CCR-VIA -- COMITATO DI COORDINAMENTO REGIONALE PER LA VALUTAZIONE D'IMPATTO AMBIENTALE

Giudizio n° 4292 **Del** **18/07/2024**
Prot. n° 24/239981 **Del** **11/06/2024**

Oggetto: Istanza per l'avvio del procedimento di Verifica di assoggettabilità a VIA ai sensi dell'art. 19 del D.Lgs. 152/2006 e ss. mm. e ii. relativa al progetto "Impianto di produzione di energia elettrica da fonte solare fotovoltaica e relative opere connesse"

Verifica di Assoggettabilità a V.I.A. – V.A. art. 19 D.Lgs. 152/2006 e ss.mm.ii.
Impianto di produzione di energia elettrica da fonte solare fotovoltaica e relative opere connesse della potenza di 17,07888 MWp, denominato SCERNE1

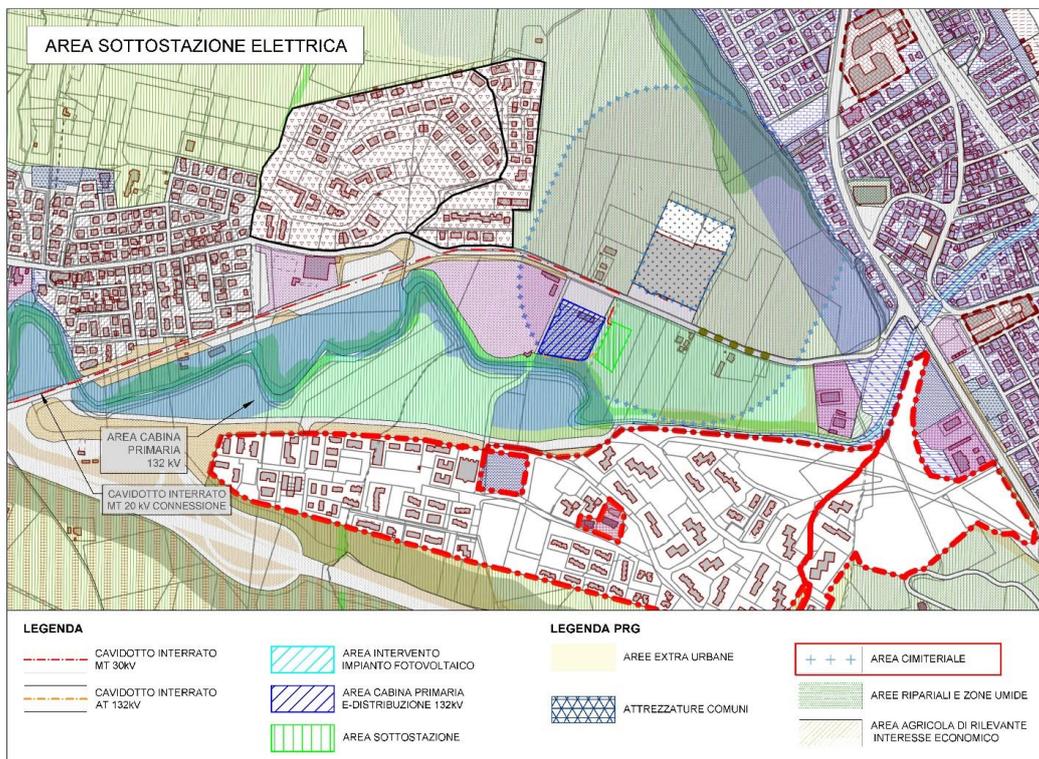
È necessario modificare gli elaborati progettuali escludendo la cabina dall'area P3 e dalla zona di rispetto cimiteriale.

In relazione alla richiesta “È necessario modificare gli elaborati progettuali escludendo la cabina dall'area P3, [...]”, la ditta ha inviato il documento *Progetto definitivo - Studio di compatibilità idraulica*.

Per quanto riguarda l'impianto fotovoltaico e le relative cabine di trasformazione CU_C1 e CU_C2, l'intervento, secondo il tecnico, risulta consentito nelle aree di pericolosità media in base a quanto previsto nel comma 1 lettera "i" dell'art.21 delle NTA, in quanto trattasi di realizzazione di opera di interesse pubblico nonché parte integrante di un intervento di allacciamento ad una rete principale. Per mitigare l'interferenza del campo fotovoltaico con le acque di piena e per tenere in sicurezza l'impianto si prescrive l'installazione di un misuratore di portata in un tratto del Fiume Vomano, a monte dell'impianto di nuova realizzazione, in modo tale da segnalare improvvisi cambi del livello delle acque. Questo segnalatore dovrà essere collegato all'impianto di orientazione installato sui sostegni monoassiali dei pannelli al fine di orientare il pannello in posizione orizzontale nel caso di superamento del livello critico impostato. Il pannello così orientato dovrà trovarsi ad una altezza dal suolo pari ad almeno 1,00m. Le cabine di trasformazione CU_C1 e CU_C2 presenti nell'area del generatore perimetrata dal P.S.D.A., che hanno la funzione di adeguare le grandezze elettriche dai valori propri dell'impianto di produzione fotovoltaica a quelli propri della rete di distribuzione alla quale l'impianto viene collegato, dovranno essere collocate su di un solaio in conglomerato cementizio o latero cementizio rialzato su pilotis, ad una altezza all'intradosso di almeno 1,00m dal piano campagna. Per evitare il danneggiamento delle strutture di cablaggio e l'interferenza di questi con le acque di piena, dovranno essere impiegati cavi elettrici certificati per essere resistenti all'acqua.

Per quanto riguarda la sottostazione utente AT/MT, ubicata in posizione adiacente ad una centrale di E-Distribuzione esistente, facendo riferimento alla lettera "a" del comma 1 dell'art.20 che consente gli interventi, le opere e le attività consentiti nelle aree di pericolosità idraulica molto elevata, questa risulta essere realizzabile ai sensi delle lettere "c", "d" e "g" del comma 1 dell'art. 19 delle N.T.A. Tale opera secondo il tecnico, è consentita in quanto di interesse pubblico ed essenziale e, come detto anche in Relazione Descrittiva allegata al Progetto Definitivo, non delocalizzabile in quanto non è stato possibile trovare terreni limitrofi con caratteristiche idonee all'installazione dell'impianto, oltre il fatto che si ritiene essenziale posizionare la nuova sottostazione vicino a quella esistente per limitare gli impatti ambientali ed elettromagnetici che influiscono sulla salute umana. L'opera è inoltre necessaria all'allacciamento del nuovo impianto alla rete principale e fa parte di un intervento di ampliamento di una infrastruttura a rete destinata, come precedentemente detto, a servizi pubblici essenziali non delocalizzabili e priva di alternative progettuali tecnicamente ed economicamente sostenibili.

Il tecnico propone che il piano di calpestio del primo solaio dell'edificio di protezione e controllo e la postazione del trasformatore dovranno essere collocati su di un solaio in conglomerato cementizio o latero cementizio rialzato su pilotis, ad una altezza all'intradosso di almeno 1,00m dal piano campagna. Inoltre non

Dalle verifiche effettuate risulta che l'opera, in tutte le sue parti è conforme e compatibile con le previsioni del P.S.D.A. nonché con le opere permesse dalle Norme Tecniche di Attuazione. Inoltre, le verifiche idrauliche effettuate sulla sezione A-A considerando tempi di ritorno pari a 100 e 200 anni, nell'abito della sottostazione utente AT/MT, hanno dimostrato che la presenza della struttura non influisce con i livelli idraulici raggiunti per le ondate di piena considerate del Torrente Calvano. Adottando tutte le prescrizioni individuate dalla proponente, sono rispettate tutte le norme e le prescrizioni contenute nel vigente PSDA e relative NTA. Si fa particolare riferimento al sistema di monitoraggio automatico controllato da remoto per il rilievo e monitoraggio del livello dei corsi d'acqua con sistema di allarme che permette l'orizzontalizzazione dei pannelli, l'utilizzo di cavi elettrici certificati resistenti alla presenza di acqua e la realizzazione del piano di calpestio del primo solaio delle cabine CU_C1 e CU_C2 nonché della cabina di controllo sottostazione utente rialzata su pilotis ad una quota di almeno 1,00m dal piano campagna.

Nello stesso documento il tecnico ha provveduto ad effettuare la verifica idraulica del torrente Calvano, attraverso la quale ha verificato che nella sezione idraulica considerata l'alveo risulta in grado di contenere le portate di progetto considerate. Il tecnico afferma quindi che l'area che sarà occupata dalla sottostazione utente AT/MT risulta essere esterna alle aree interessate dai livelli di piena e quindi non interferente.

Figura 6 – Area di rispetto cimiteriale - indicazione attività e opere di pubblica utilità

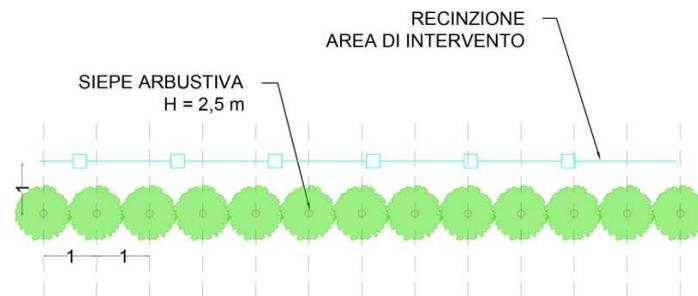
In relazione alla richiesta del CCR VIA "È necessario modificare gli elaborati progettuali escludendo [il progetto, ndr], dalla zona di rispetto cimiteriale [...]", la ditta ha inviato il documento "CoD018_FV_BGR_00072 Relazione integrativa".

Inoltre, il tecnico ritiene che la sottostazione in progetto sia pienamente compatibile con le finalità perseguite dal vincolo cimiteriale in quanto:

1) non comporta impedimenti per futuri ampliamenti del cimitero, sia per la specifica ubicazione, sia in relazione alla superficie prevista. Si tenga conto appunto che la Sottostazione è stata prevista in adiacenza alla stazione elettrica esistente, nella porzione dell'area vincolata al di là della Strada provinciale. Inoltre, la superficie da essa occupata misura circa 2.900 mq, che rappresenta solo l'1,5% della superficie del vincolo potenzialmente disponibile che misura circa 185.000 mq.

2) così come la stazione elettrica di E-distribuzione, non comporta problemi di salubrità in quanto non si tratta di un edificio residenziale o che prevede la presenza stabile di persone.

3) non comporta incrementi dei livelli acustici tali da compromettere la tranquillità e il decoro del luogo di sepoltura, vista anche la presenza della stazione elettrica, della strada provinciale, dell'area camper e soprattutto dello stadio. A riguardo è stato fornito un aggiornamento dell'elaborato "CoD018_FV_BGR_00014 Documento di Previsione di Impatto Acustico", atto a dimostrare il rispetto dei livelli sonori previsti dalla normativa vigente prevista rappresenta l'unica alternativa possibile, essendo frutto di adeguati ed approfonditi studi dell'area in esame.

Bisogna innanzitutto considerare che la condizione principale deriva dalla presenza della Cabina primaria di E-distribuzione, alla quale la Sottostazione dovrà connettersi tramite cavidotto interrato in Alta Tensione 132 kV, secondo quanto previsto dalla soluzione tecnica (STMG) predisposta ai sensi del Testo Integrato Connessioni Attive (TICA) dal Gestore di rete di competenza, ovvero E-distribuzione. La sottostazione dovrà quindi necessariamente essere ubicata in prossimità della stazione esistente, poiché il tracciato del cavidotto AT dovrà percorrere il percorso più breve possibile, al fine di garantire un costo di realizzazione compatibile con l'entità dell'opera, ma soprattutto una maggiore sicurezza e la limitazione degli impatti ambientali ed elettromagnetici. Inoltre, va considerato che nelle aree prossime alla stazione elettrica di E-distribuzione, e fino ad un raggio di almeno 2 chilometri, non sono presenti terreni che presentano caratteristiche idonee alla realizzazione di una sottostazione (morfologia pianeggiante, adeguata distanza dagli edifici, ecc), ad eccezione dei terreni limitrofi, sempre ricompresi all'interno del vincolo cimiteriale.

Figura 17 – Tipologia opere di mitigazione su layout impianto

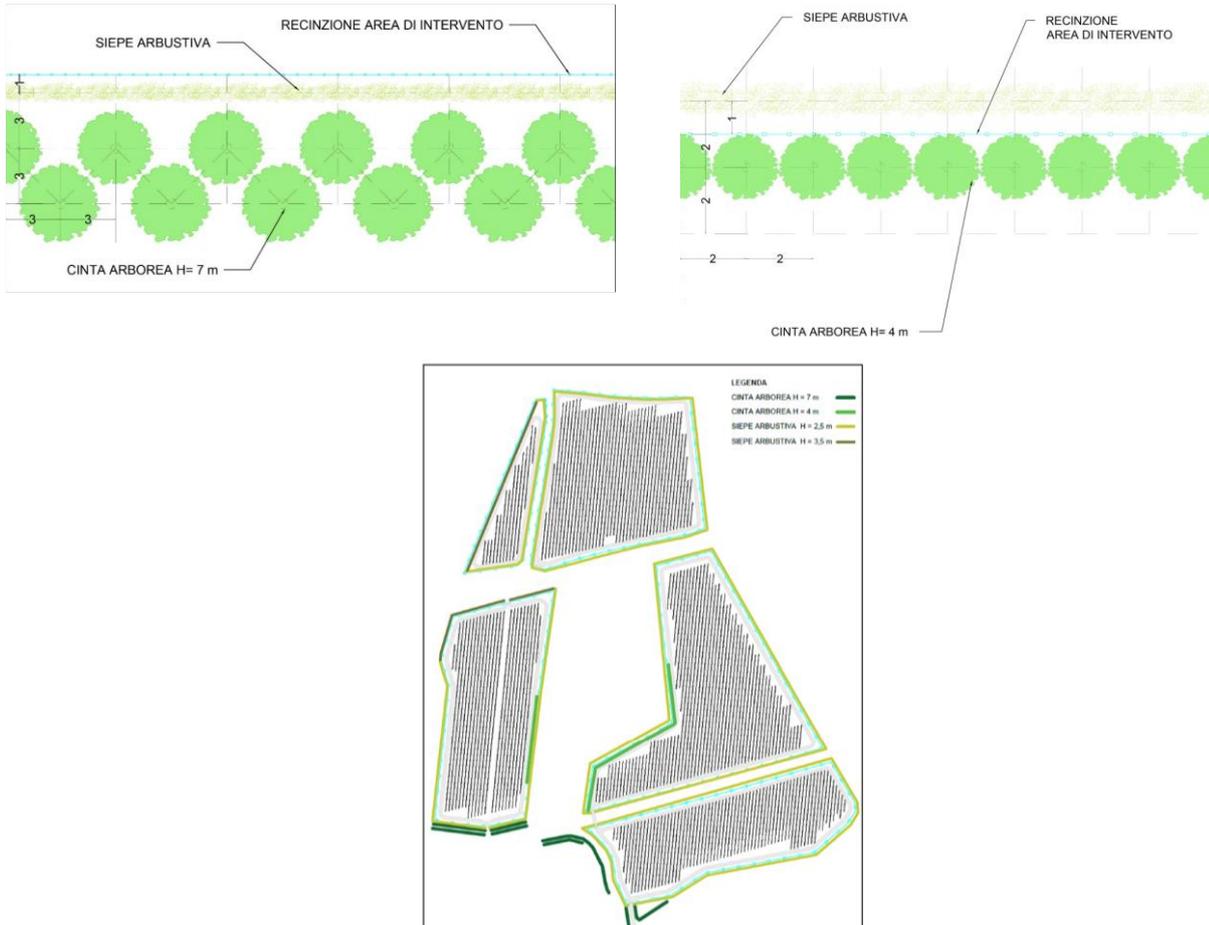
Si chiede inoltre alla ditta di riscontrare le osservazioni della Provincia di Teramo valutando anche la possibilità di prevedere la schermatura dell'impianto attraverso una cinta arborea nonché, in considerazione della vocazione agricola dell'area, la fattibilità di realizzare un impianto agrivoltaico.

prevedere la schermatura dell'impianto attraverso una cinta arborea nonché, in considerazione della vocazione agricola dell'area, la fattibilità di realizzare un impianto agrivoltaico”.

In risposta a quanto richiesto nelle osservazioni del Comitato di Coordinamento Regionale per la V.I.A. come sopra richiamate, il proponente ha provveduto a dettagliare maggiormente le opere di mitigazione, prevedendo eventualmente, dove l'impianto risulta maggiormente esposto ad eventuali fruitori, ad esempio lungo il confine sud in corrispondenza delle abitazioni, il rafforzamento della fascia a verde perimetrale con l'introduzione di una siepe arbustiva e l'ampliamento delle cortine arboree, che avranno lo scopo principale di mitigare l'impatto visivo che l'intervento in progetto potrà determinare nei confronti delle aree contermini.

Nello specifico, per quanto attiene alla fascia perimetrale, è prevista l'introduzione di una siepe arbustiva plurispecifica lungo tutto il perimetro dell'area di intervento recintata (ad eccezione dei cancelli di accesso), ad integrale sostituzione del rinverdimento delle recinzioni previsto in origine. La siepe in oggetto sarà realizzata ad una distanza di circa 1 metro dalla recinzione perimetrale dell'impianto (all'interno o all'esterno) e sarà costituita da una fila arbustiva, all'interno della quale ogni esemplare arbustivo sarà invece distanziato di circa 1 metro. Le specie utilizzate per la realizzazione della siepe saranno, per quanto possibile, di origine autoctona e adatte alle caratteristiche pedo-climatiche dell'area e caratterizzate da abbondanti fioriture e da un'elevata produzione baccifera, affinché possano rendersi utili anche per attrarre ed ospitare la fauna selvatica, sia come sito di foraggiamento, sia come sito di nidificazione.

La collocazione delle cinte arboree è stata prevista verificando puntualmente la visibilità dell'installazione fotovoltaica dai ricettori maggiormente coinvolti, in particolare il complesso edilizio posto a sud dell'impianto e l'abitazione presente in prossimità dell'area di intervento. Le opere di mitigazione previste saranno in grado di schermare buona parte dei tracker fotovoltaici in progetto, oltre a costituire una utile area verde fruibile dai residenti delle aree limitrofe.
